**0011 Technische Service-Information**

Betrifft:	<b>61-37190-10 / 03-37195-01 61-34190-10 / 03-34195-01</b>
Fabrikat:	<b>MERCEDES - BENZ</b>
Typ:	<b>Actros</b>
Motorcode:	<b>Motorbaureihe OM 500 V6 und V8 Motoren</b>

## Abgrenzung von Zylinderkopf & Zylinderkopfdichtung bei der Baureihe OM 500

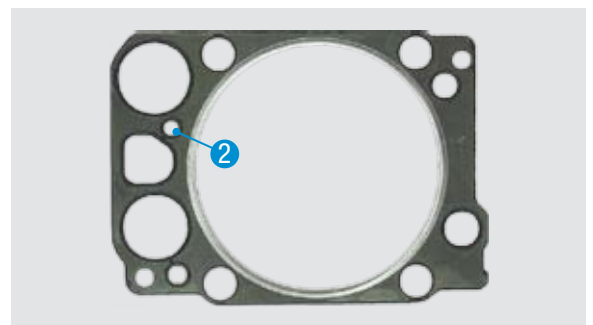
Bei der Motorenbaureihe OM 500 sind ab dem Jahr 2004 oder Motornummer 357749 modifizierte Zylinderköpfe im Einsatz.

Während der bisherige Zylinderkopf an der Dichtfläche eben ist, wurde bei der modifizierten Ausführung eine Nut um die Wasser- bzw. Druckölbohrungen ausgefräst. Dabei wurde auch die Zylinderkopfdichtung angepasst und das Abdichtpotential gesteigert.

Die Hauptunterscheidungsmerkmale der Zylinderkopfdichtung sind die ca. 3 mm höheren Gummi Dichtlippen der Wasser- bzw. Druckölbohrungen **(1)**, eine fehlende Bohrung am Wasserkanal **(2)** und ein Metallschutzring am Gummi-Dichtelement **(3)** (Wasserkanal / Auspuffseite)

Die Abgrenzung der Zylinderköpfe bzw. der Zylinderkopfdichtung erfolgt über die Motornummer. Im Verbund (Zylinderkopf & Dichtung) sind diese Teile aber auch auf ältere Motoren bis Mot. Nr. 357748 kompatibel. Deshalb muss bei der Reparatur unbedingt darauf geachtet werden welche Zylinderköpfe eingebaut sind. Bitte achten Sie darauf dass die Zylinderkopfdichtung bzw. der Reparatursatz immer zum Zylinderkopf passt. Fehler führen hier zu einem Motorschaden. Achten Sie bei einer Reparatur immer auf Ebenheit der Dichtflächen, Eingrabungen oder Bauteilverzüge müssen unbedingt beseitigt werden.

**Zweilagigen- Zylinderkopfdichtung von VICTOR REINZ**

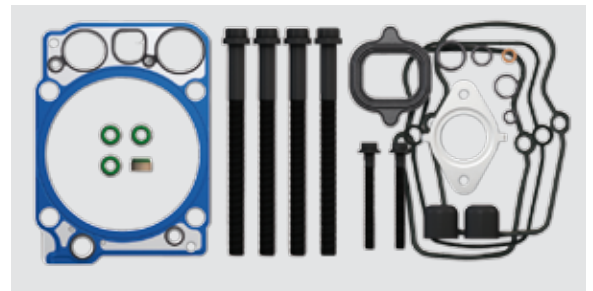
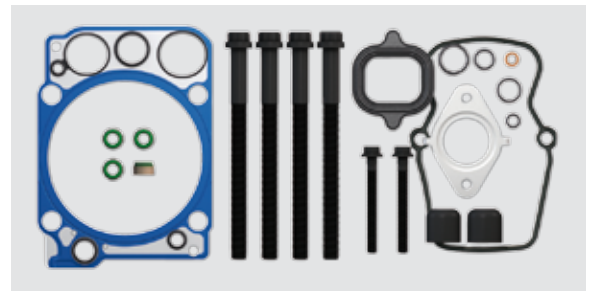
Zylinderkopf mit ebener Dichtfläche **1**
**61-34190-10** (Standart ZKD) oder **03-34195-01** (Reparatursatz)  
 Bis Motor Nr.: 357748

Zylinderkopf mit eingefrästen Nuten **2**
**61-37190-10** (Standart ZKD) oder **03-37195-01** (Reparatursatz)  
 Ab Motor Nr.: 357749

Ebene Dichtfläche

Dichtfläche mit eingefrästen Nuten

Die topographische Zweilagigen- Zylinderkopfdichtung hat die Funktion des induktiv gehärteten Zylinderkopfes integriert. Durch die Erhöhung der Brennraumeinfassung zwischen den Zylinderkopfschrauben wird die Verpressung besser verteilt. Die zweifache Brennraumabdichtung mit zusätzlichem Schutz der Elastomere gegen Zerstörung durch Heißgas, garantiert außerdem höchstes Abdichtpotential und verhindert ein Einarbeiten in die Dichtfläche des Zylinderkopfes.

**Reparaturlösung bei einer beschädigten Dichtfläche am Zylinderkopf:** Durch eine Bearbeitung der Dichtfläche wird die gehärtete Oberfläche entfernt. Ein vorgeschädigter Zylinderkopf muss normalerweise durch einen neuen, gehärteten ersetzt werden. Bei Verwendung der topographischen Zylinderkopfdichtung von VICTOR REINZ, kann nach fachgerechter Bearbeitung der alte Zylinderkopf häufig wieder verbaut werden. Dadurch werden hohe Kosten vermieden.
